## プルトニウム燃料第二開発室

核燃料物質使用変更許可（令和3年5月7日付け原規規発第  
2105073号）を受けた保安規定の変更認可申請

令和3年7月

日本原子力研究開発機構 核燃料サイクル工学研究所  
プルトニウム燃料技術開発センター

プルトニウム燃料第二開発室 1階平面図

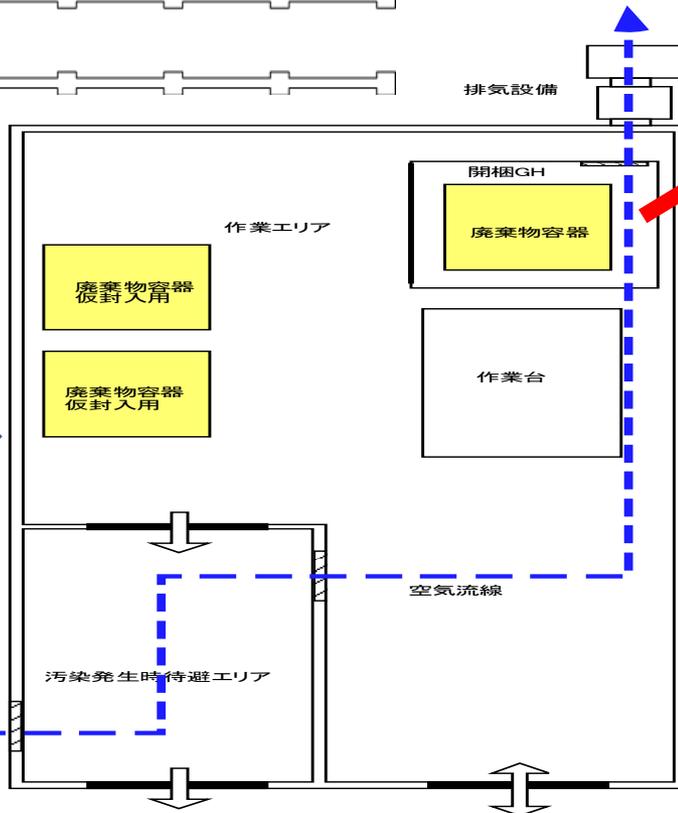
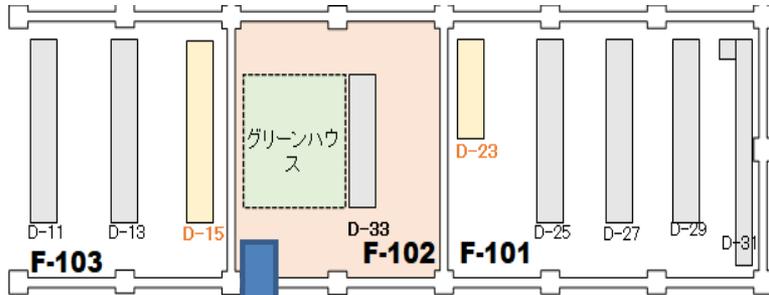
- 現在、プルトニウム燃料第二開発室（以下、第二開発室と称す。）集合体貯蔵室（C-130）には、プルトニウム燃料第三開発室にて発生した核燃料物質付着物※（以下、付着物と称す。）が保管されている。
  - ※ 核燃料物質付着物とは、プルトニウム燃料第三開発室のグローブボックスを解体した際に発生した核物質の付着量が多い廃棄物。当初は、付着物からの回収を予定していた。
- 第二開発室の廃止措置を進めていくため、今後、付着物は放射性廃棄物として第二プルトニウム廃棄物貯蔵施設（以下、第二PWSFと称す。）で保管管理していくこととする。
- 放射性廃棄物として管理するため、以下の作業を実施する。
  - ✓ 付着物容器内の内容物の健全性確認
  - ✓ 放射性廃棄物の一容器あたりの上限値（100gPu/容器）以下となるよう組み合わせを行い、新たな廃棄物容器に収納する。
- 上記の作業は、第二開発室灰化試験室（F-102）及び同室に設置されているグローブボックス（D-33）を使用し実施することから、必要な核燃料物質使用施設変更許可申請を実施したものである。

プルトニウム燃料第二開発室 2階平面図

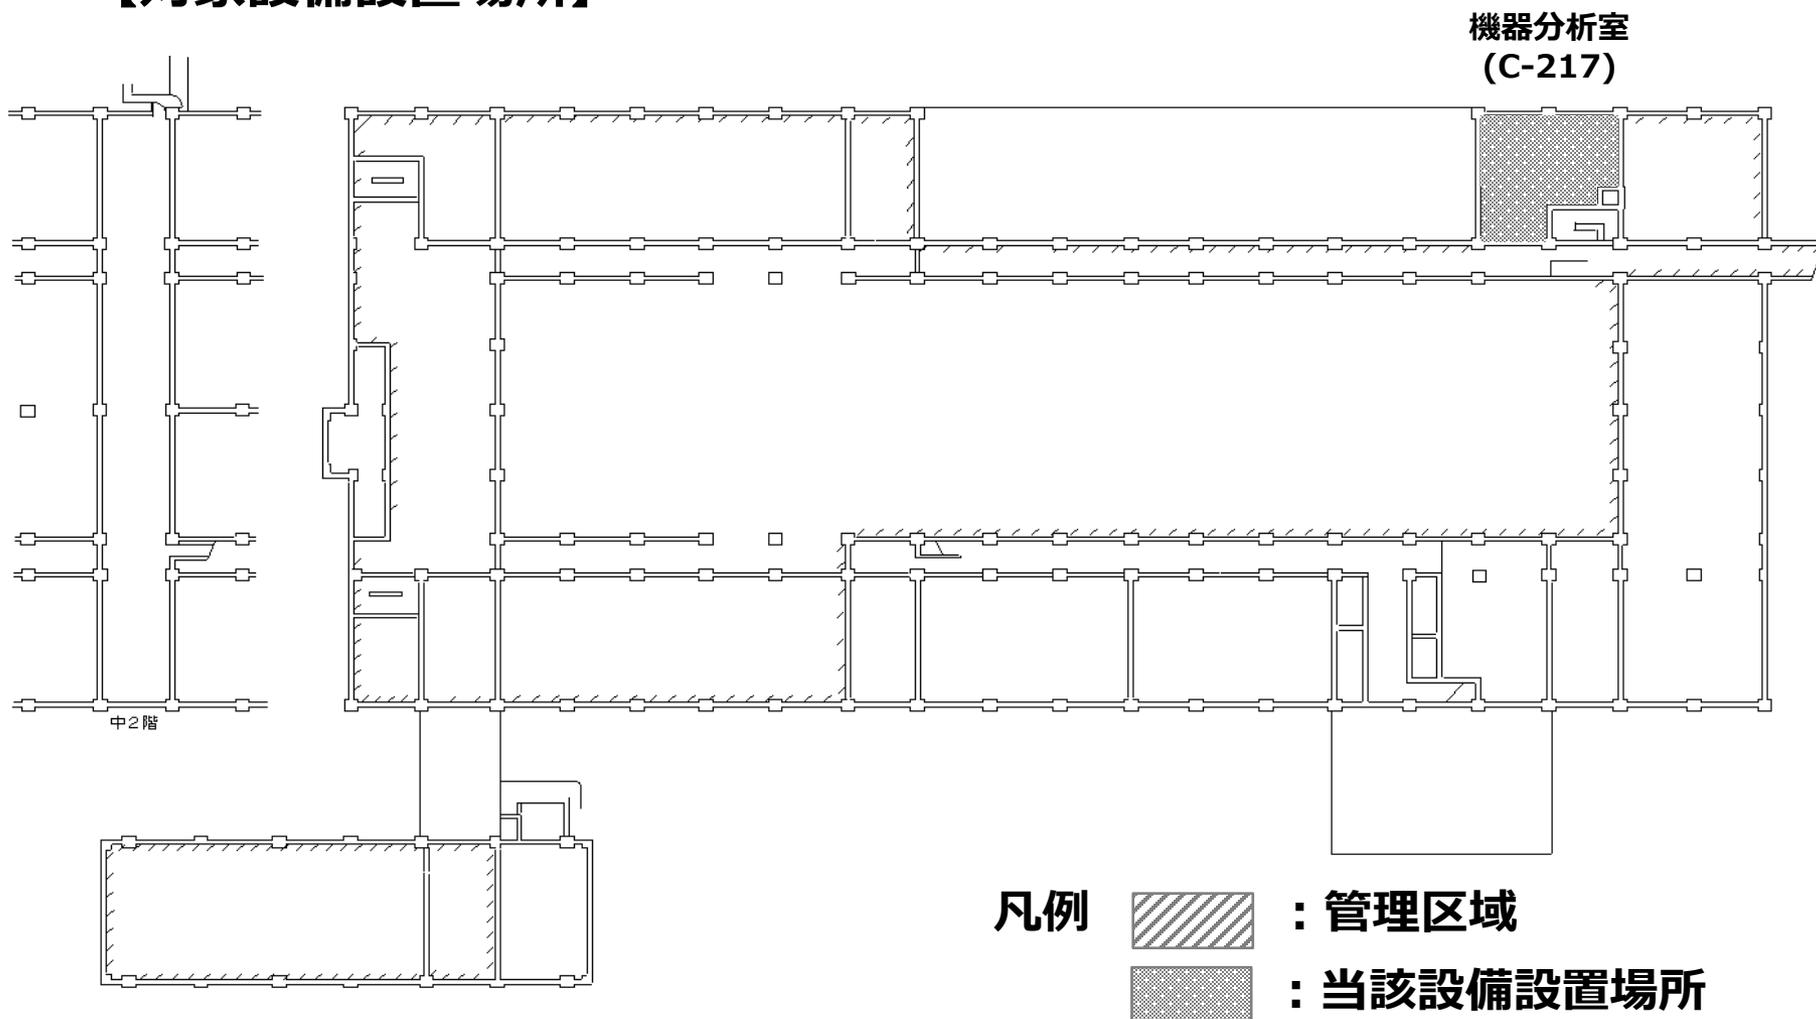
品質管理工程設備の一部（プルトニウム、ウラン、酸濃度分析装置（グローブボックス No.C-24、C-25、C-26、C-27）、蒸発性不純物分析装置（グローブボックスNo.C-28及びオープンポートボックスNo.OP-10）は使用を終了しており、解体・撤去を計画している。

このため、これらの設備の使用の目的を変更し、また記載箇所を「品質管理工程設備」から「解体・撤去を行う設備」に変更する使用変更許可申請を行い、許可を得た。

使用変更許可に合わせて、これらの設備について、保安規定の記載箇所を変更する。

グローブボックスNo. C-24、C-25、C-26、C-27の概略図

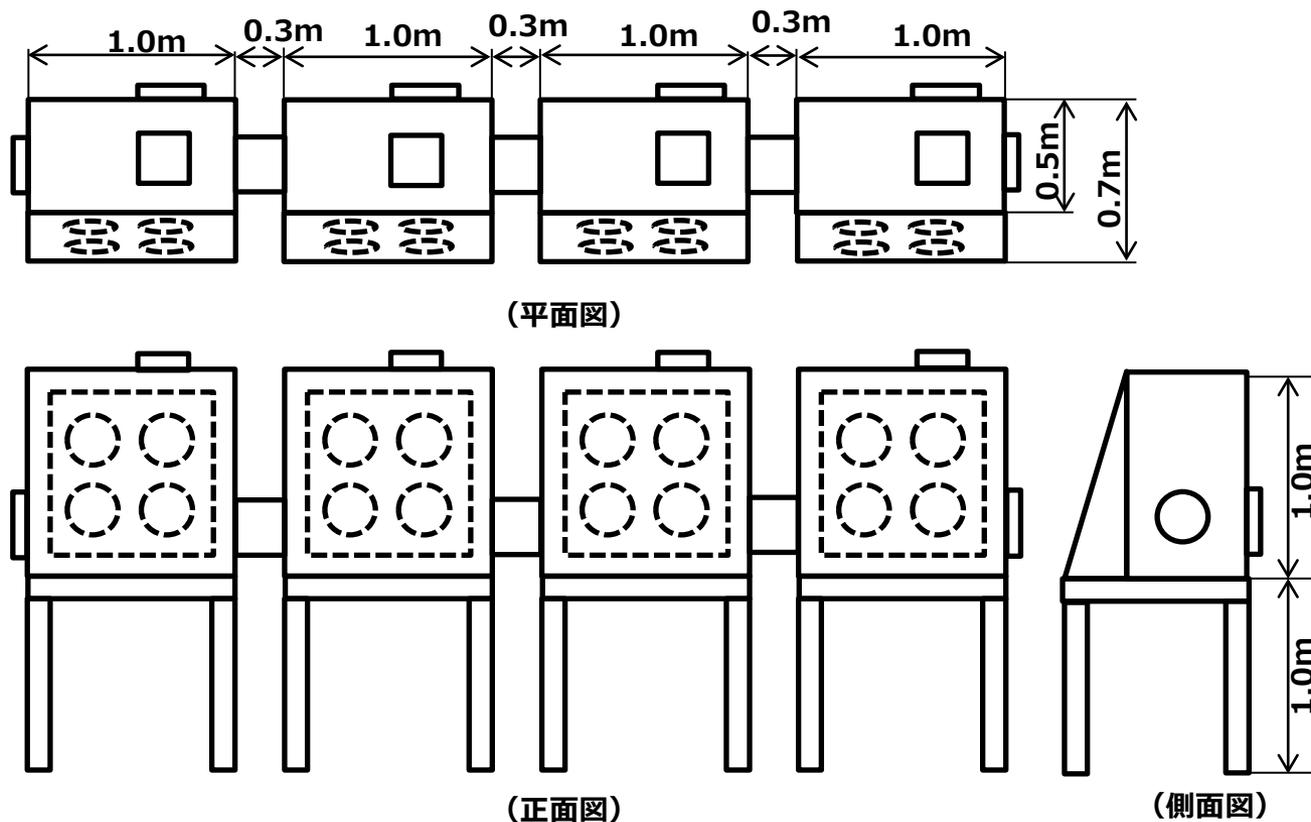
プルトニウム、ウラン、酸濃度分析装置(グローブボックスNo.C-24、C-25、C-26、C-27)関係

グローブボックスNo.C-28及びオープンポートNo.OP-10の概略図

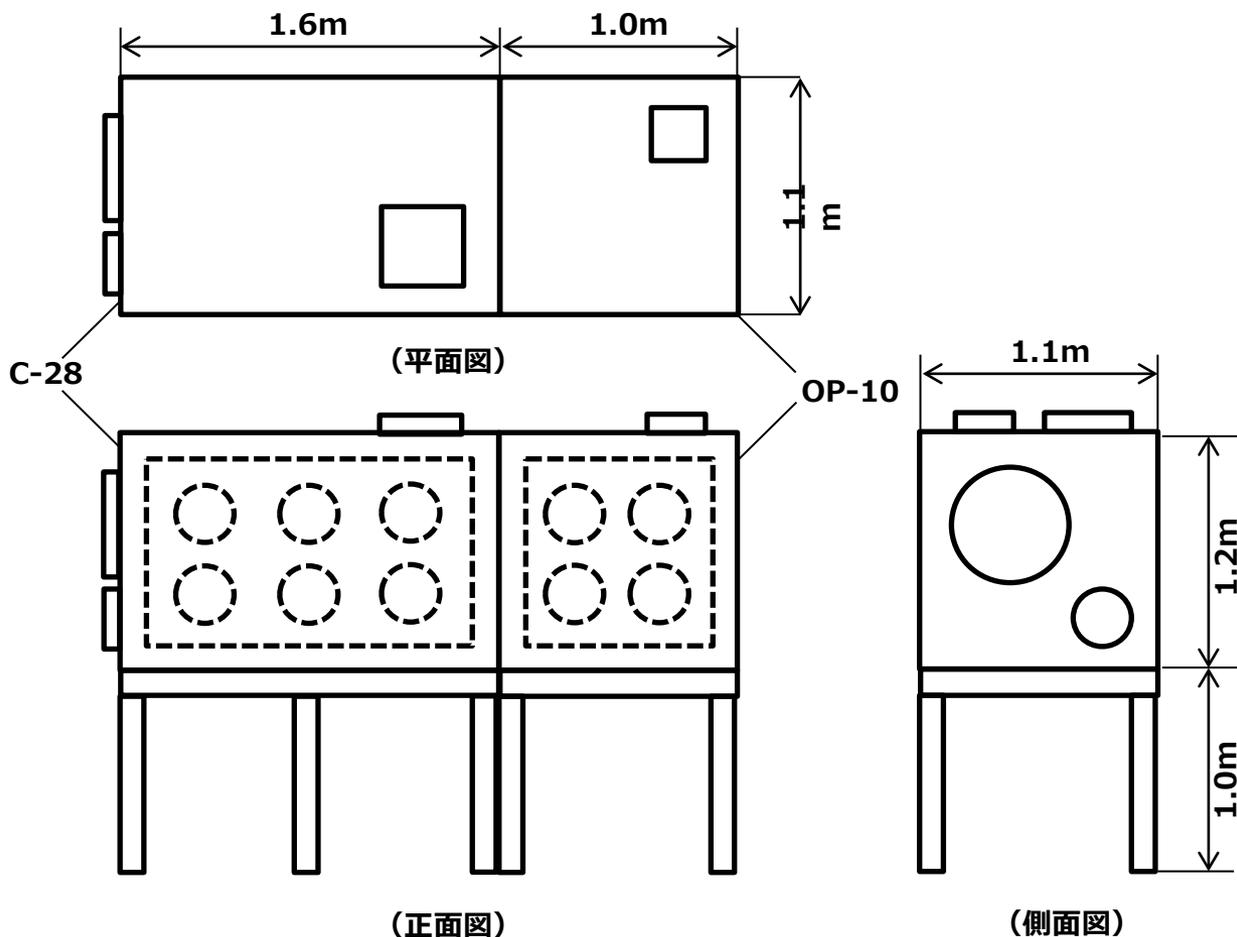
蒸発性不純物分析装置(グローブボックスNo.C-28及びオープンポートボックスNo.OP-10)関係

プルトニウム燃料第二開発室 1階平面図

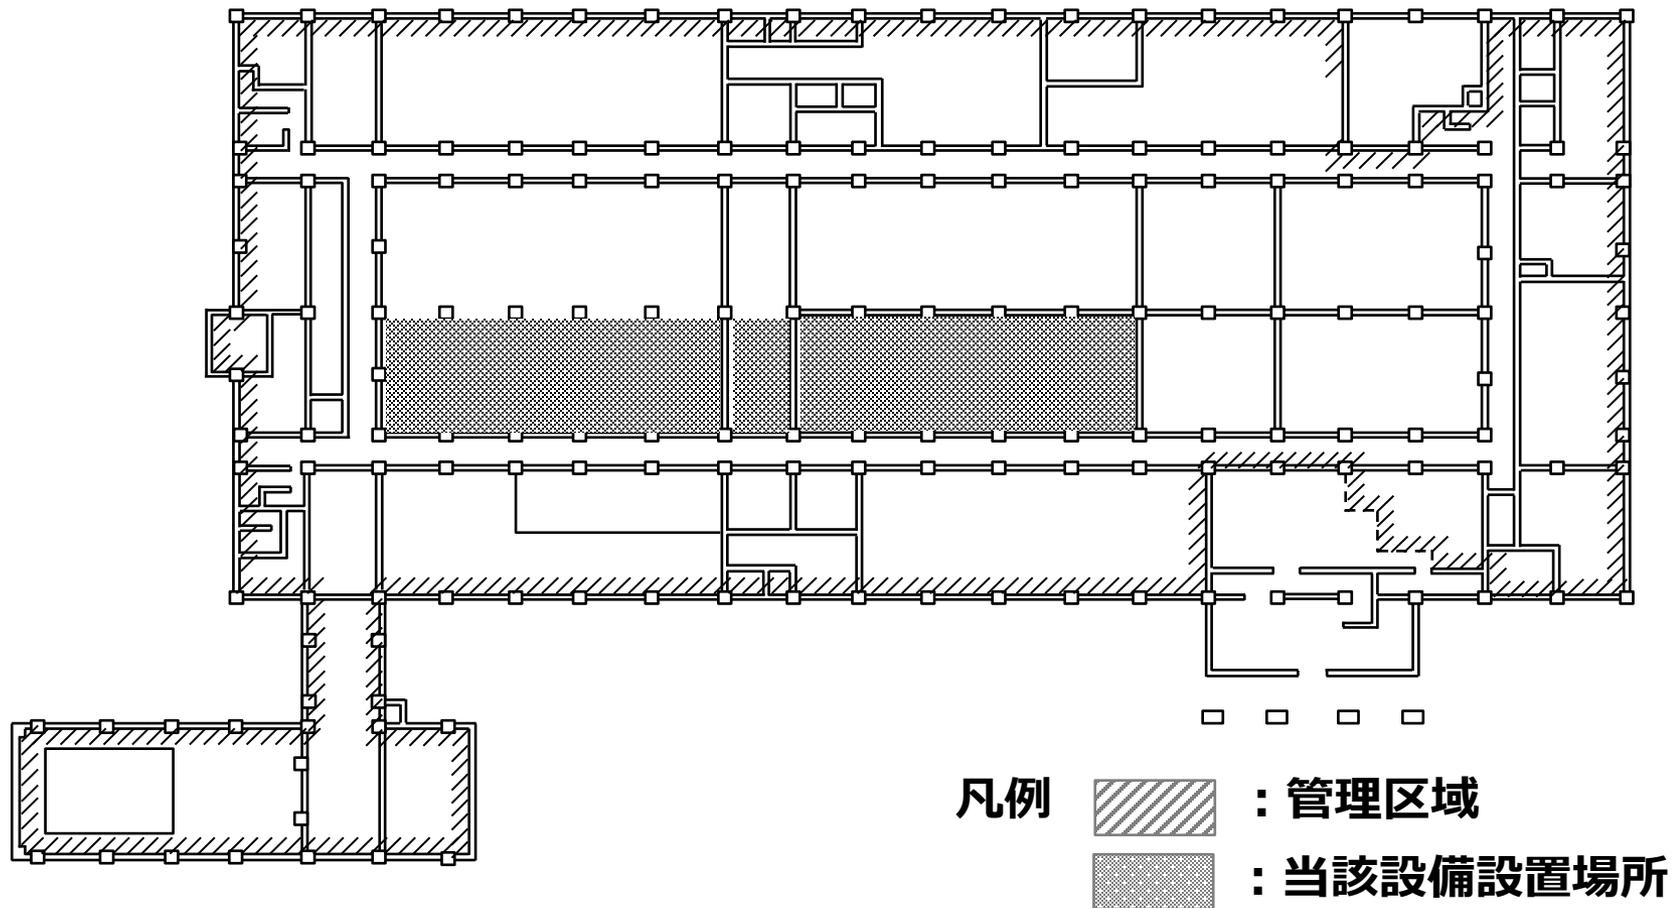
グローブボックスNo.W-9及びF-1（一部）の解体・撤去が完了し、使用の目的及び方法のうち、使用の方法からグローブボックスNo.W-9及びF-1（一部）を削除する使用変更許可申請を行い、許可を得た。

使用変更許可に合わせて、これらの設備について、保安規定の記載箇所から削除する。

グローブボックスNo.W-9の概略図

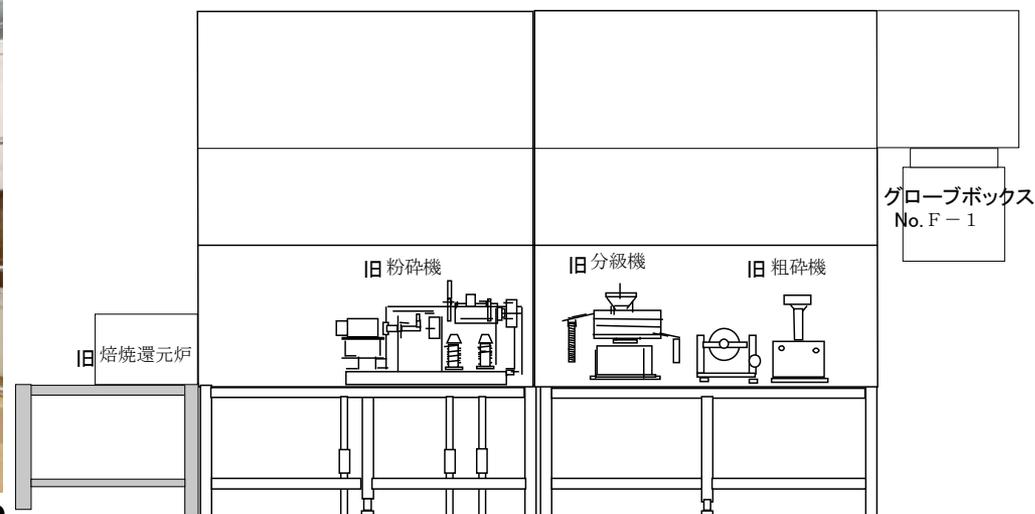
- (1) グローブボックスNo.W-9 : W4.0 m×H3.5 m×D1.0 m  
; 旧焙焼還元設備
- (2) グローブボックスNo.F-1 : W 9 m ×H0.6 m×D0.6 m  
; 旧搬送設備
